Zeitschrift: **Schweizerische Bauzeitung**

Band (Jahr): **93/94 (1929)**

Wettbewerb für die Friedhof-Erweiterung und ein Krematorium in Oberkirch-Frauenfeld.

Aus dem Bericht des Preisgerichtes.

I. Preis (3500 Fr.), Entwurf Nr. 2. — Verfasser Paul Büchi, Architekt, Amriswil. — Lageplan rund 1 : 1000. (Nord unten.)

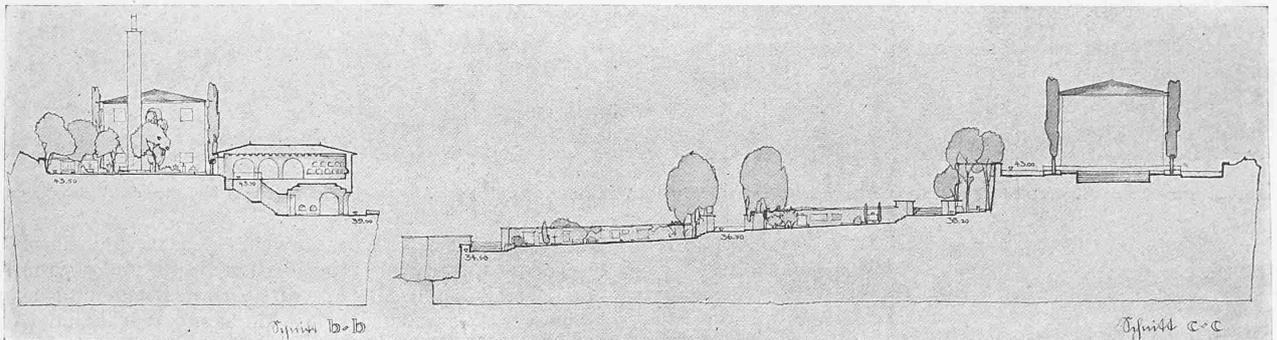
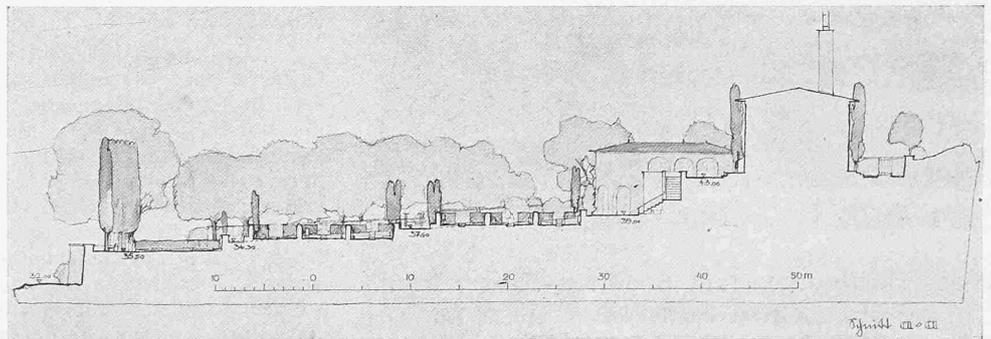
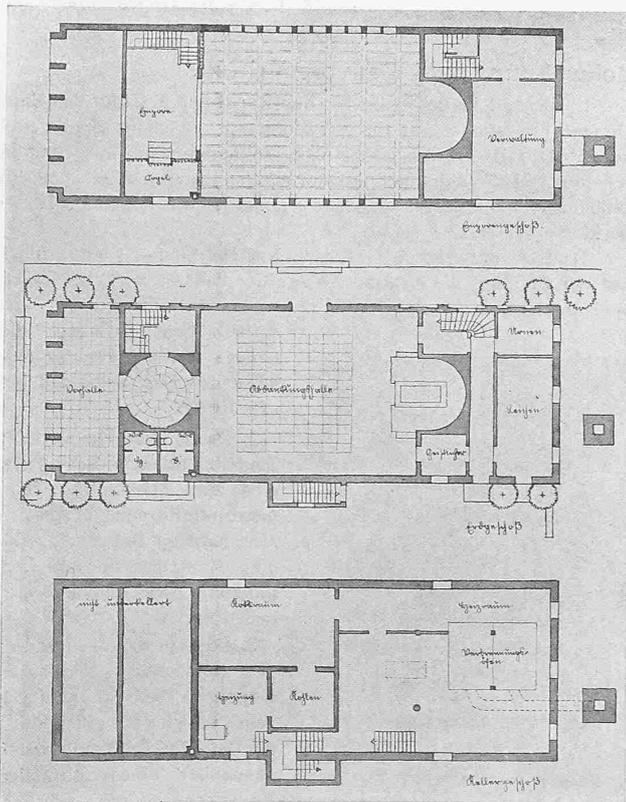
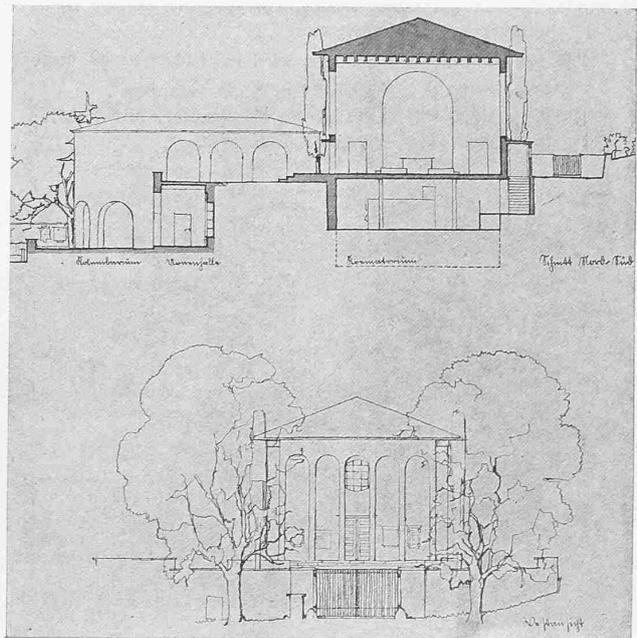
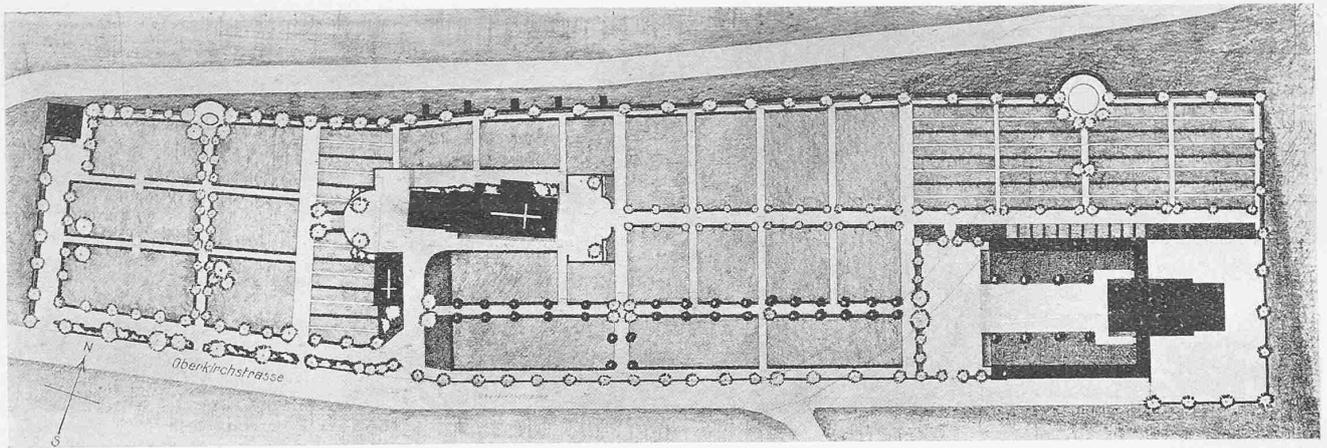
Entwurf Nr. 2, „Bauetappen“. Ein sehr sorgfältiges Projekt, in dem mit grossem Taktgefühl das Neue dem Bestehenden angegliedert ist. Mit grosser Liebe ist alles aus den gegebenen Verhältnissen herausgeholt worden, was möglich ist. Die Erweiterung des Friedhofes ist auf die natürlichste und einheitlichste Weise erfolgt, indem das Krematorium südlich bergwärts wirkungsvoll auf eine erhöhte Terrasse gestellt wurde. So ist es einerseits aus dem eigentlichen Friedhof herausgerückt und doch mit diesem in beste Verbindung gebracht. Den Vorschlägen in Bezug auf Gräberfelder und Bepflanzung kann man restlos zustimmen. — Das Krematorium

ist im Innern und Aeussern sehr gut gelöst. Nur die Eingangsfassade ist noch verbesserungsbedürftig. Für die zwei Verbrennungsöfen müssen gesonderte Kaminzüge angelegt werden. Infolgedessen muss die architektonische Behandlung des Kamins revidiert werden. — Die Abwicklung eines reibungslosen Fahrverkehrs beim Krematoriumzugang bedingt die Anlage eines Park- und Kehrplatzes, was leicht möglich ist.

II. Preis (1700 Fr.), Entwurf Nr. 5. — Verfasser E. Roseng, Architekt, Frauenfeld. — Lageplan 1 : 1500.

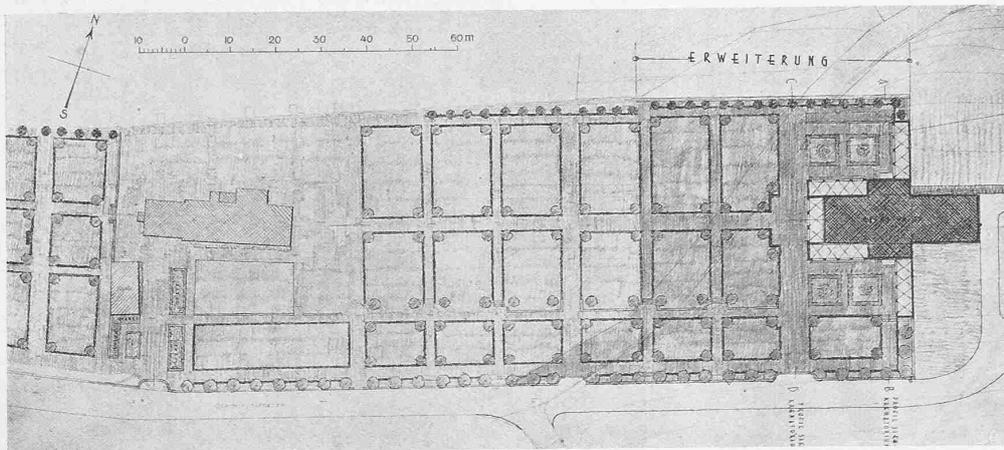
Entwurf Nr. 5, „Asche und Staub“. Die Friedhoferweiterung und das Krematorium sind organisch auf die gegebenen Verhältnisse bezogen. Das Krematorium bildet den Abschluss der bestehenden schönen Tuja-Allee. Leider fehlt der Krematoriumsanlage die wünschenswerte Beziehung zum neuen Friedhofteil. Der nördliche Flügel des Krematoriumshofes riegelt gegen den Friedhof ab; dadurch erscheint der neue Friedhofteil als Anhängsel. Der Zugang zum Krematorium ist einwandfrei gelöst. — Die innern Dispositionen des Krematoriums sind im allgemeinen gut. Der äusseren Gestaltung zuliebe sind die Kamine in einer Pyramide in technisch unzulässiger Weise zusammengezogen. Trotzdem ist die äussere Erscheinung unerfreulich und fremdartig. Der Abdankungsraum ist übertrieben hoch und räumlich unschön. — Der ausgerundete Kapellenvorplatz

ist in Beziehung auf seine Umgebung unlogisch gestaltet. Die Bepflanzung der neuen Friedhofteile ist in richtiger Weise im Sinne des bestehenden weitergeführt.

III. Preis (800 Fr.), Entwurf Nr. 6. — Verfasser H. Scheibling, Architekt, Frauenfeld. — Lageplan 1 : 1500.

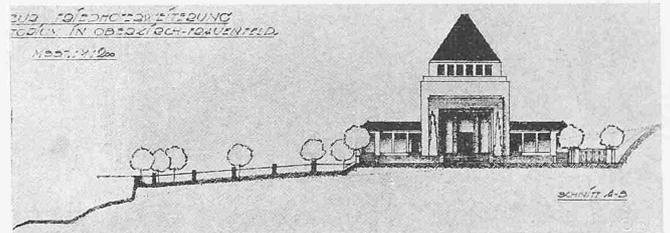
Entwurf Nr. 6, „Feuer“. Obgleich auch in diesem Projekt bei der Stellung des Krematoriums der gleiche Fehler gemacht worden ist, wie bei zwei der ausgeschiedenen [Krematorium und Hauptkapelle auf eine unmotivierte Axe bezogen. Red], wirkt er sich hier nicht so empfindlich aus, weil das Krematorium ans Ende der Anlage gestellt worden ist. Die neuen Gräberfelder sind schematisch an die bestehenden angefügt, wodurch unerfreulich lange Gräberfelder entstehen. Die Gesamtanlage ist in ein ebenes Gelände gedacht. — Die Umgestaltung des Kapellenvorplatzes ist in ihrer Schlichtheit sympathisch. Die Stützmauer, nördlich der Hauptkapelle, ist allerdings unberücksichtigt geblieben. — Die horizontale Leichen-einführung bedingt eine weitläufige Anlage des Krematoriums, die sich als unschöner Auswuchs über die Friedhofanlage geltend macht. Die seitlichen Urnenhallen sind auf eine horizontale Ebene gestellt, deren nördliche Abgrenzung nicht gelöst ist; ausserdem wirken sie als unfertige Baukörper. Aus der architektonischen Gestaltung des Krematoriums ist das Bestreben zu erkennen, den Bau mit einfachen Mitteln den bestehenden Kapellen anzupassen.
